**AVIS RELATIF A LA PROTECTION
CONTRE LES EVENTUELS EFFETS NOCIFS ET NUISANCES
PROVOQUES PAR LES RAYONNEMENTS NON IONISANTS
GENERES PAR DES ANTENNES EMETTRICES STATIONNAIRES**

Commune : MONS - Exploitant : ORANGE

Référence exploitant : 146C1_4/30732C1_2/40732C1_2/50732C1_2

Rapport n° 1651 / 2023

Figure 1 : Vue en plan des lieux de séjour et des points de contrôle

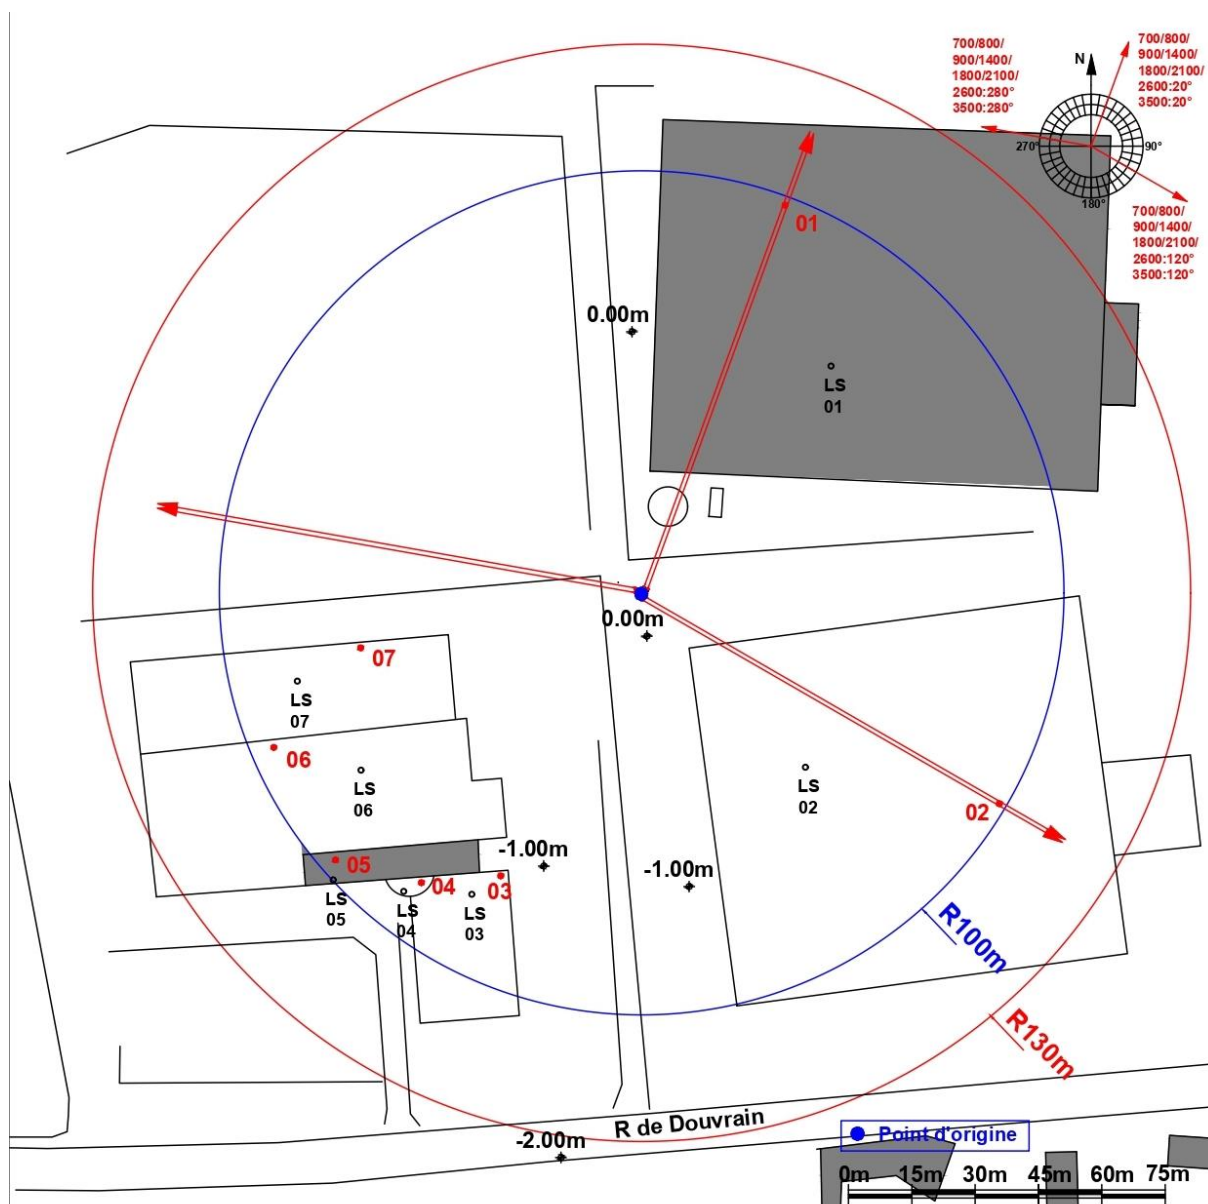
- le numéro du point de contrôle repris sur un des plans de la figure 1;
- le numéro du LS dans lequel se trouve le point de contrôle de la 1^{ère} colonne ;
- l'atténuation d'obstacle prise en compte pour le calcul de l'indice d'exposition dans le LS ;
- le résultat du calcul de l'indice d'exposition.

N° point de contrôle	LS	Atténuation (dB)	Indice d'exposition relatif à la limite par installation IE_i
1	LS01	3,0	0,019
6	LS06	3,0	0,017
2	LS02	3,0	0,016
5	LS05	3,0	0,010
7	LS07	3,0	0,004
4	LS04	3,0	0,001
3	LS03	3,0	0,001

En ce qui concerne les antennes de l'installation mentionnées dans le tableau 1, la distance maximale à laquelle la limite pourrait être atteinte, à l'extérieur, est égale à 83,1 m. S'il n'y a pas de LS à une distance inférieure, les antennes respectent forcément la limite d'immission.

Dans le cas des LS situés à l'intérieur des bâtiments, une atténuation d'obstacle est prise en compte et il en résulte que la distance maximale à laquelle la limite pourrait être atteinte se réduit à 58,8 m.

Figure 2 : Vue en plan des installations d'antennes dans un rayon de 300 mètres autour de l'installation faisant l'objet de la demande d'avis

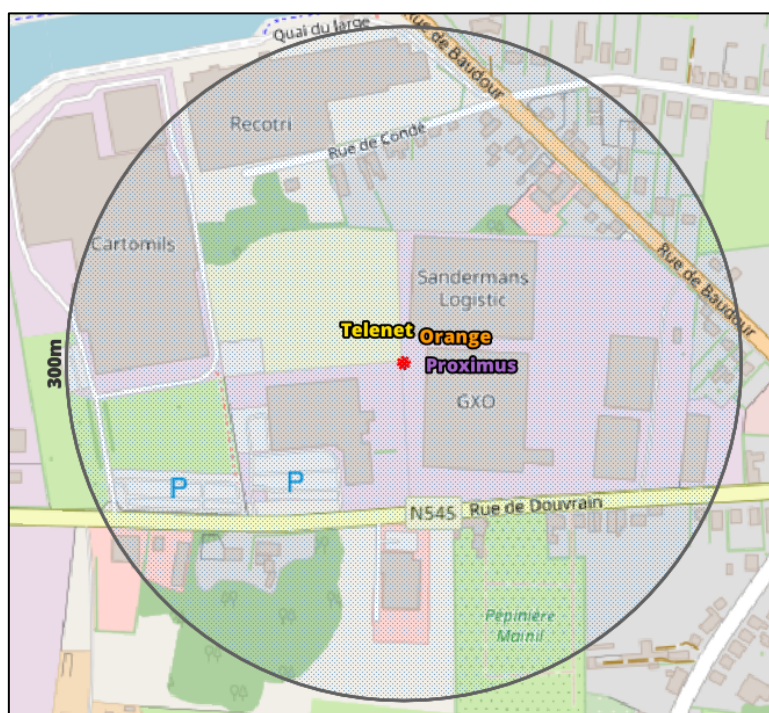
Le plan en projection verticale de la figure 2 indique la localisation des antennes actives éventuelles visées par le décret et situées dans un rayon de 300 mètres autour de l'installation référencée dans le paragraphe 2. Les données de localisation de ces antennes et les avis correspondant sont accessibles via le cadastre en ligne des antennes émettrices stationnaires⁶.

Compte tenu du nombre d'installations localisées dans la figure 2, il apparaît que l'intensité du rayonnement électromagnétique généré, dans les lieux de séjour situés à proximité de l'installation référencée dans le paragraphe 2, par l'ensemble des antennes émettrices stationnaires de l'ensemble des exploitants du même site d'antennes émettrices stationnaires respecte la limite fixée à l'article 4, § 2 du décret.
